Interpelacja w sprawie usunięcia nieprawidłowości po wykonaniu chodnika w ciągu drogi
wojewódzkiej nr 255 (relacja Pakość – Strzelno)

BR.0003.15.2026

W związku z otrzymaną interpelacją z dnia 28 lipca 2026 r. (data wpływu do tut. Urzędu: 30 lipca 2026 r.) w sprawie usunięcia nieprawidłowości po wykonaniu budowy chodnika w ciągu drogi wojewódzkiej nr 255 relacji Pakość – Strzelno od 1+757 do km 2+038 prosimy o podjęcie stosownych działań w zakresie:

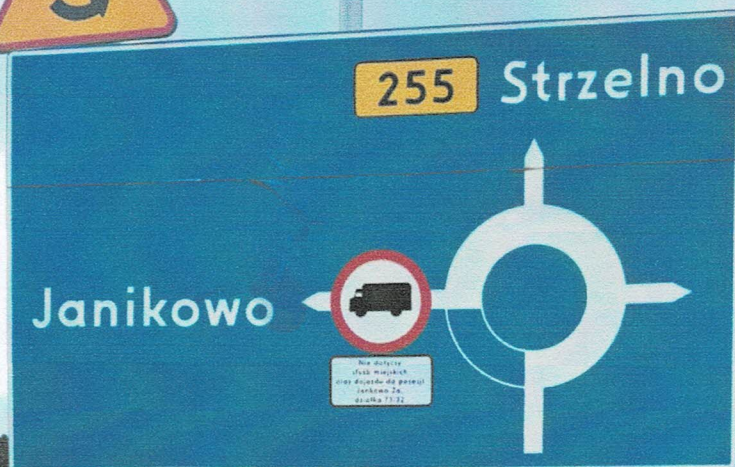
- nieprawidłowe usytuowanie oznakowania, którego znak został zamontowany zbyt nisko, stwarzając realne zagrożenie dla pieszych, oraz dla osób poruszających się na rowerach.

- brak zabezpieczenia końca chodnika, gdzie bezpośrednio za jego zakończeniem znajduje się głęboki rów odwadniający, stwarza bezpośrednie ryzyko upadku i zagraża bezpieczeństwu niechronionych uczestników ruchu drogowego, a sytuację pogarsza dodatkowo brak bezpiecznego zejścia z chodnika w kierunku ostatnich zabudowań przy rondzie na odcinku o długości około 5 metrów bieżących, w związku z czym mieszkańcy osiedla są zmuszeni do poruszania się bezpośrednio przez rondo, aby dotrzeć do najbliższego przejścia dla pieszych.

- nieprawidłowe odwodnienie terenu. Zmiana ukształtowania terenu oraz częściowe przykrycie rowów poprzez wykonanie chodnika powodują niewystarczający odpływ wód opadowych. W konsekwencji woda spływa na drogę gminną Janikowo – przedmieście o nawierzchni gruntowej, powodując tworzenie rozległych zastoin wodnych, utrudnienia w wyjeździe mieszkańców z posesji, pogorszenie stanu technicznego drogi gruntowej.

1. umieszczenia na odpowiedniej wysokości znaku pionowego E-2a zgodnie z rozporządzeniem Ministra Infrastruktury z dnia 3 lipca 2003 r. w sprawie szczegółowych warunków technicznych dla znaków i sygnałów drogowych oraz urządzeń bezpieczeństwa ruchu drogowego i warunków ich umieszczenia na drogach (Dz. U. z 2019 r., poz. 2311 z późn. zm.) pkt. 1.5.3. „Na drodze dla rowerów znaki umieszcza się w odległości nie mniejszej niż 0,50 m od krawędzi tej drogi, a w przypadku znaków umieszczanych nad drogą dla rowerów, wysokość umieszczenia znaku powinna wynosić nie mniej niż 2,50 m. Dopuszcza się umieszczanie znaków na drogach dla rowerów na wysokości nie mniejszej niż 1 m (do najniższej krawędzi znaku), przy czym w przypadku ruchu pieszego wysokość ta powinna wynosić nie mniej niż 2,2 m.”;

2. wstawienia bariery drogowej U-11a na końcu chodnika zgodnie z ww. rozporządzeniem pkt. 5.2 „Balustrady U-11a według wzoru i wymiarów pokazanych na rysunku 5.2.1 stosuje się w celu zabezpieczenia pieszych, osób poruszających się przy użyciu

3. zastoin wodnych na wjeździe drogi gminnej nr 150461C relacji Jankowo przedmieście, gdzie woda spływa z drogi wojewódzkiej nr 255 relacji Pakość – Strzelno, z uwagi na spadek poprzeczny z jezdni oraz przykryty rów w związku z wykonanym chodnikiem. Pragniemy nadmienić, że zgodnie z art. 83 rozporządzenia Ministra Infrastruktury z dnia 24 czerwca 2022 r. w sprawie przepisów techniczno – budowlanych dotyczących dróg publicznych (Dz. U. z 2022 r., poz. 1518 z późn. zm.) wody opadowe lub roztopowe z pasa drogowego albo dopływające do pasa drogowego po powierzchni terenu zagospodarowuje się za pomocą urządzeń do odwodnienia powierzchniowego. Nie zmienia się kierunku lub natężenia odpływu wód opadowych lub roztopowych z pasa drogowego ze szkodą dla gruntów sąsiednich ani nie odprowadza się tych wód na grunty sąsiednie.
